Onderwerp Advisering uitbreiding voetgangerszone
centrum van Dronten.
Datum 20 juni 2017
Ons kenmerk MVBZ-GG-106-17
Blad 1 van 2
Bijlage(n) 1

Uitbreiding voetgangerszone centrum van Dronten

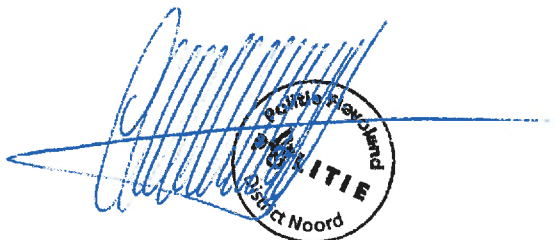
- Ik adviseer u het voetgangersgebied uit te breiden met een strook ter hoogte van de terrassen

- aan het Meerpaalplein. Ik adviseer u om dat aan te geven door de huidige bebording, conform de modellen G7zb, G7ze en E3zb, E3ze van bijlage 1 van het RVV 1990 te verplaatsen zodat deze strook binnen de genoemde zone valt.
De bebording dient vanaf alle zijden goed zichtbaar te zijn voor alle verkeersdeelnemers.

De verkeersborden en verkeerstekens worden geplaatst en aangebracht zoals op bijgaande tekening is aangegeven.

Tegen het voorgestelde verkeersbesluit bestaat bij de politie Midden Nederland geen bezwaar.
